Projet ZAC des Portes du Vercors sur Sassenage et
Fontaine

Objet : Aménagement du périmètre opérationnel des Portes du Vercors – Communes de Sassenage et Fontaine

Concernant le fascicule 1 p23

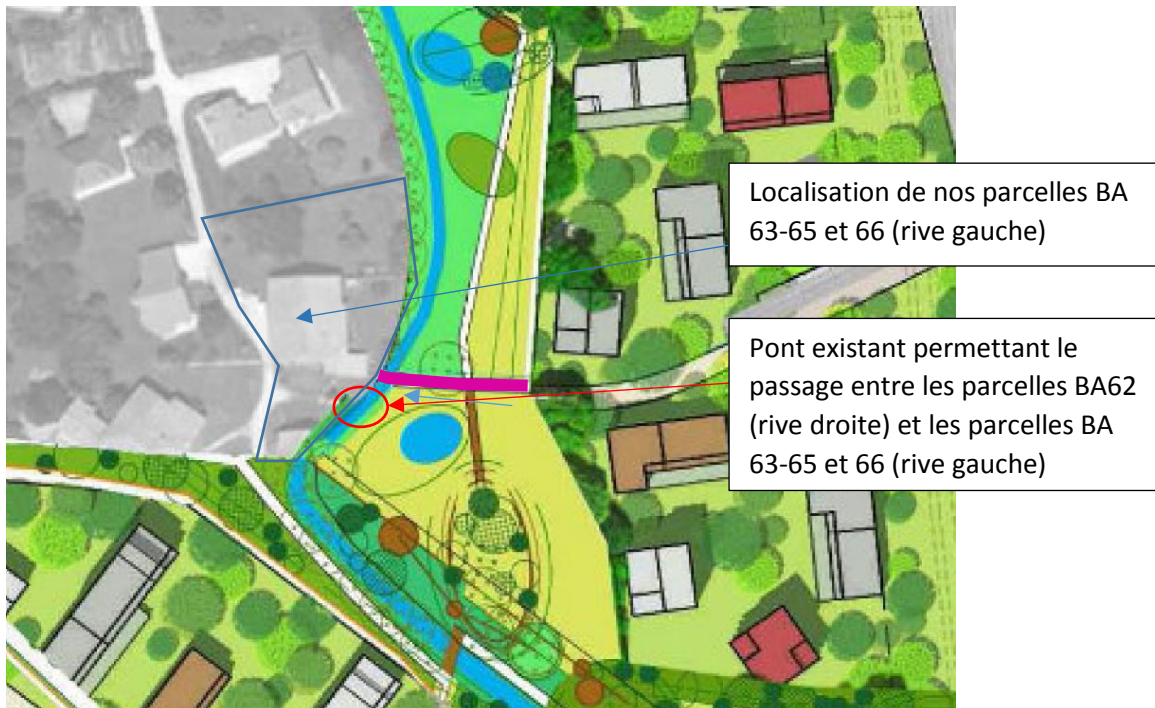
Nous souhaitons avoir des précisions sur le devenir du pont existant permettant le franchissement de la Petite-Saône entre les parcelles BA62 (rive droite) et les parcelles BA 63-65 et 66 (rive gauche), pont en mauvais état et sans garde-corps.

Nous souhaitons également savoir où se termine le chemin qui est matérialisé en rose sur le plan ci-dessus. Il semble aboutir, via un nouveau pont directement chez nous. Nous souhaitons que ce chemin soit supprimé et qu'en aucun cas un nouveau pont ne soit aménagé sur la Petite-Saône.

Nous disposons par contre d'un droit de passage depuis les parcelles BA65-66 et 63 vers la parcelle BA62 qui fait partie de la ZAC. Quel est le devenir de ce droit de passage (suppression ?).

Coupe 17

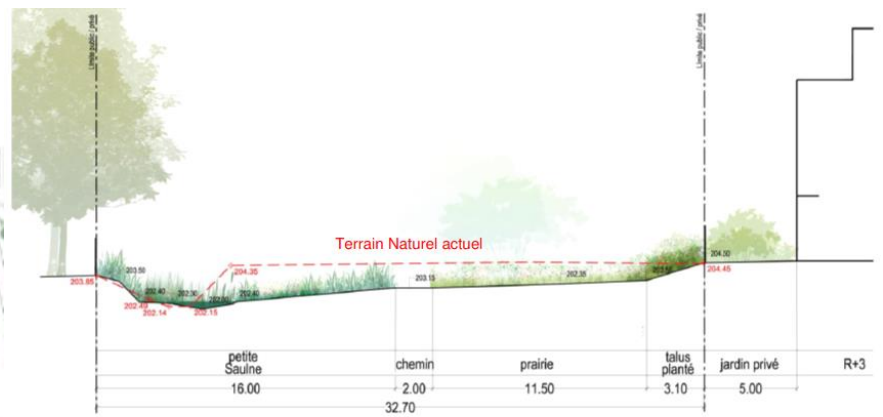
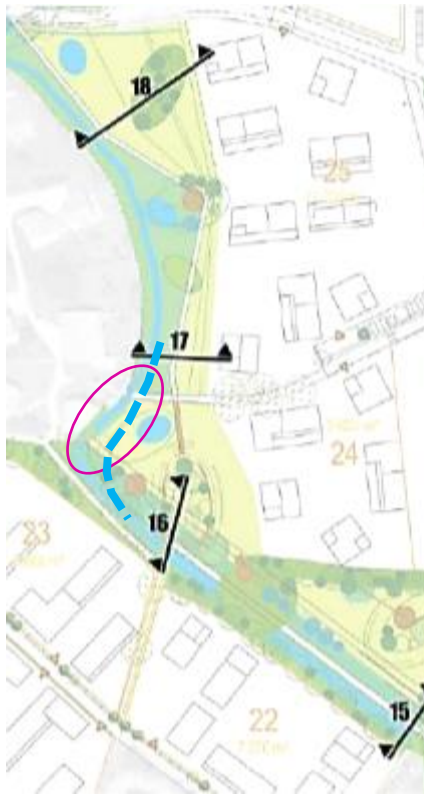
Concernant le projet d'élargissement de la Petite Saône aval, ce projet nous paraît aller dans le bon sens. Nous regrettons l'absence de plan plus précis. Nous souhaiterions que le tracé de la petite Saône le long des parcelles BA63 soit décalé vers sa rive droite afin d'éloigner le ruisseau qui longe les bâtiments et faciliter ainsi l'entretien de la berge. Nous souhaiterions de plus que le déplacement du lit de la petite Saône permette de faire sortir les bâtiments sur la parcelle BA63 de la zone rouge du PPRi (Ri' A4n°3 marge de recul par rapport à l'axe du lit des cours d'eau de 7 m, pour la Petite Saône et la Fontaine de la Roche) même si ce n'est pas l'objet de cette opération. Ce bâtiment agricole (BA63) est composé d'un four à pain et d'une grange qui, si cela ne devient pas constructible, vont rapidement tomber en ruine (le toit du four à pain doit être reconstruit). Sur les plans, le lit de la Petite Saône semble décalé vers sa rive droite en amont et aval de ce secteur mais pas au niveau de ce secteur où la berge rive gauche est très raide et dont le sommet de berge est au pied des bâtiments. Si le lit est modifié en amont et en aval mais pas au droit de ces bâtiments, cela va accentuer le méandre et les érosions potentielles sur ce secteur. La suppression du pont existant et en mauvais état permettrait de supprimer ce point dur et d'envisager de reprendre le lit du ruisseau sur ce secteur également.

Concernant le fascicule 2 p105 et suivantes

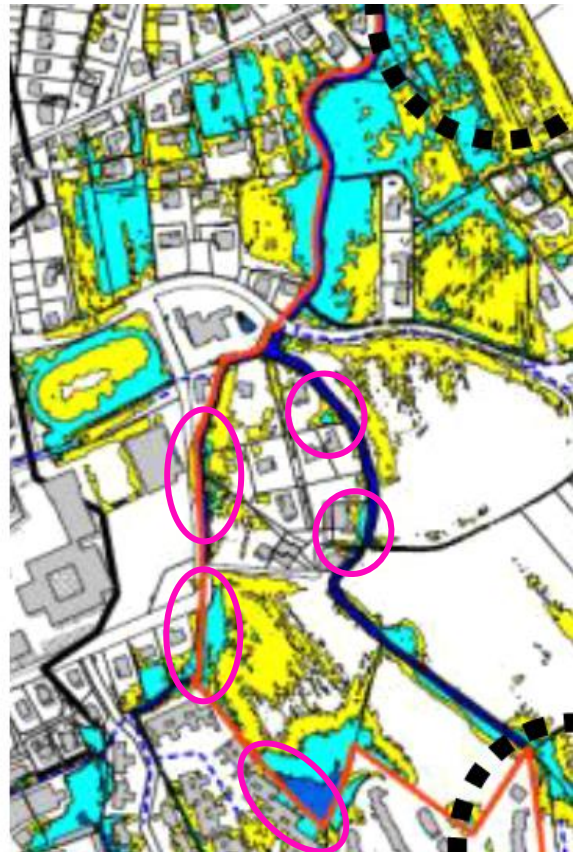
En zoomant sur nos parcelles, nous sommes étonnés et inquiets de voir une augmentation des hauteurs d'eau pour un épisode 30 ans.

Cette augmentation est assez généralisée le long du ruisseau Fontaine de la Roche et un peu moins marqué le long de la Petite Saône.

Nous regrettons l'absence de listing des résultats (ou même de profils en long) de la modélisation numérique afin de pouvoir connaître précisément les niveaux d'eau.

Sur les secteurs entourés en rose, il semble bien que le projet ait un impact négatif significatif sur les inondations et cela malgré les mesures compensatoires.

Cela semble cependant étonnant car l'impact est par contre plutôt positif pour les crues décennale et centennale. Merci de nous confirmer ce point.

Fascicule 2 p 125

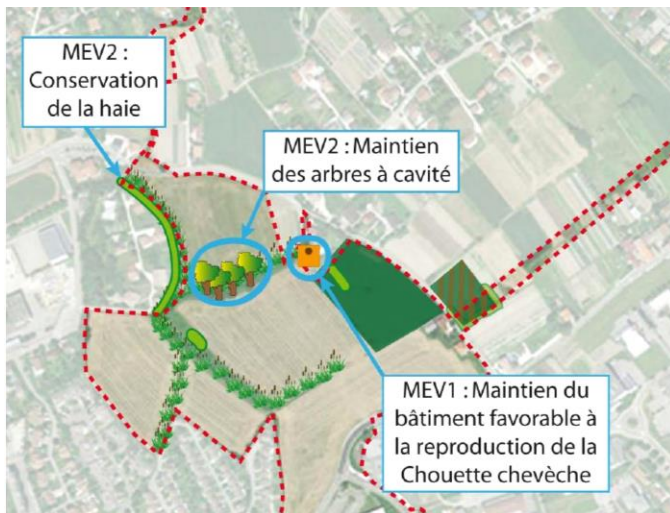
Concernant la gestion des eaux pluviales : il est prévu une occurrence de dimensionnement de 30 ans et la gestion à la parcelle sous la forme d'ouvrage de rétention aérien pour l'aménagement urbain le long de la petite Saône aval.

Il est indiqué que les espaces de rétention ne seront pas imperméabilisés. En page 26 il est précisé que la nappe est localement captive et est présente à une faible profondeur. En page 28 il est indiqué que le périmètre opérationnel est concerné par un risque de remontée de nappe.

Les dispositifs de rétention à la parcelle resteront-ils efficaces en cas de nappe haute ou seront-ils remplis par la nappe compte tenu de leur non-imperméabilisation ?

Page 75 il est indiqué qu'il n'y avait pas de concomitance entre les crues par submersion et les crues par remontée de nappe. Les éléments de justification doivent être apportés au paragraphe 5.2.3.1. de la partie Etat initial mais il n'y a pas d'indication sur ce point à ce chapitre. Que se passe-t-il pour les occurrences supérieures (100 ans) ?
